Жилой дом с приспособлением подземной автостоянки под защитное сооружение гражданской обороны – «укрытие» (ЗСГО) с инженерными сетям и благоустройством территории по адресу: г. Москва, внутригородское муниципальное образование Измайлово, Сиреневый бульвар, земельный участок 4/9 (участок 6.1)

Архитектурные решения интерьеров. Места общего пользования.	Стадия	Лист	Листов
	ДП

Фрагмент плана 1 этажа. Секция 6.1.1

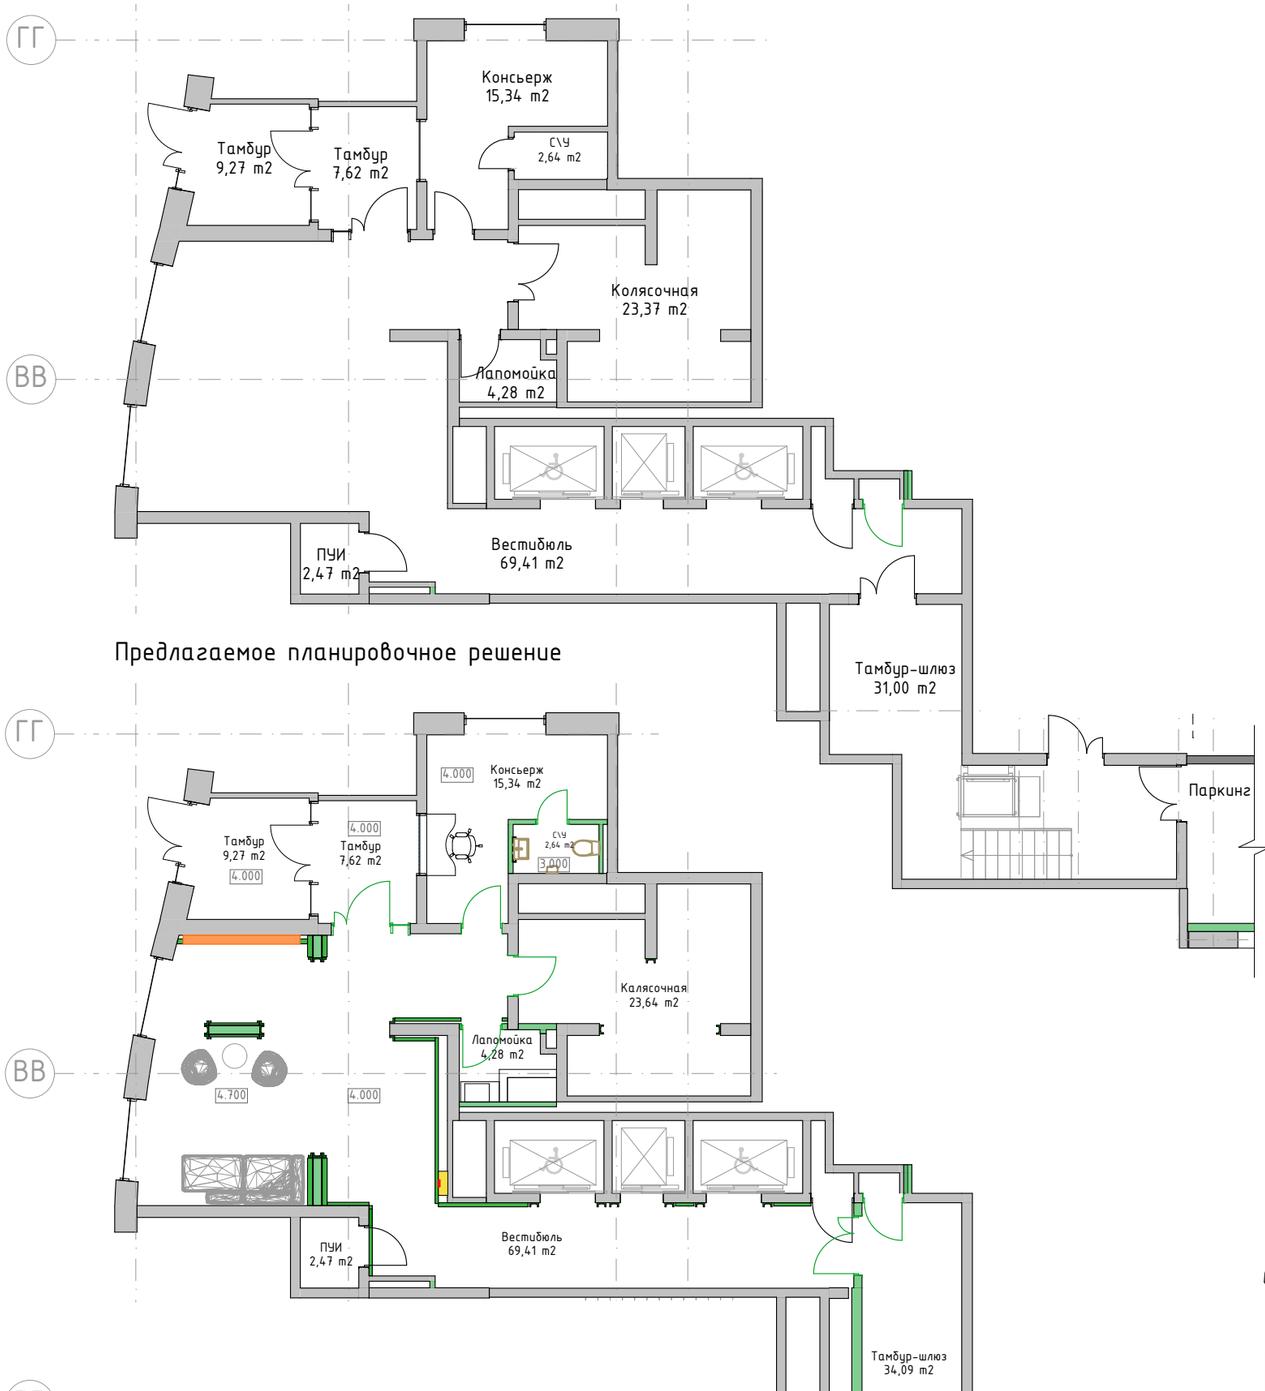
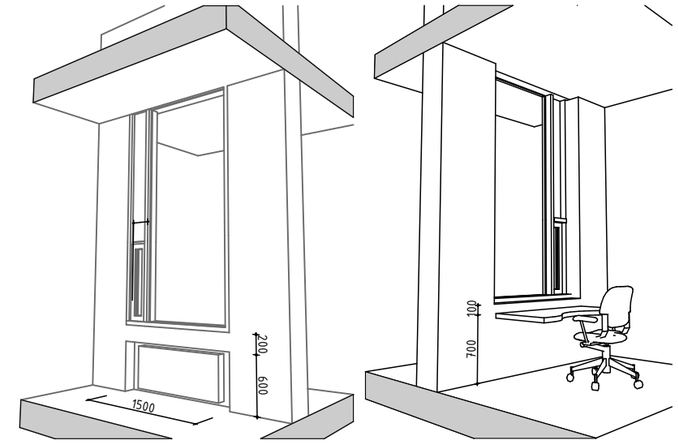
Предлагаемое решение по обустройству витражной конструкции между вторым тамбуром и помещением консьержа:
1. Витраж выполнить на высоте рабочего места консьержа.
2. Отопительный прибор разместить под витражом с применением декоративного экрана.
3. В витражной конструкции предусмотреть открывающееся окно для удобного взаимодействия консьержа с посетителями и жильцами.
